2022年3月1日 A-2021109

重要なお知らせ;ソフトウェアに起因する現象のご連絡

SW1A形 Automation Organizer WindO/I-NV4

図 1-1:システム構成例における発生条件の該当箇所

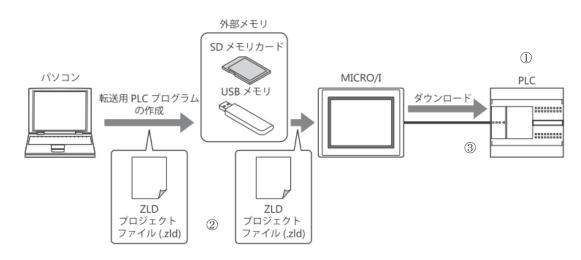
PLC プログラム転送機能において、IDEC 製 PLC FC5A/4A 形へプログラムサイズの大きい ZLD プロジェクト ファイルをダウンロードする場合、失敗することがあります。

ダウンロードに失敗する条件は、以下の3つの組み合わせによります。

- 1. ダウンロード対象が IDEC 製 PLC FC5A/4A 形である(下図 1-1 ①)
- 2. ダウンロードする ZLD プロジェクトファイルが 50kByte を超える(下図 1-1 ②)
- 3. IDEC 製 PLC FC5A/4A 形の通信ポートにおける、メンテナンス通信の [受信タイムアウト] の設定値が 800 ミリ秒未満である (下図 1-1 ③)

Ver.2.0.1 またはそれ以降のバージョンの WindO/I-NV4 を用いてソフトウェアをアップグレードしてください。詳細な内容は「対策方法」の項目を参照ください。
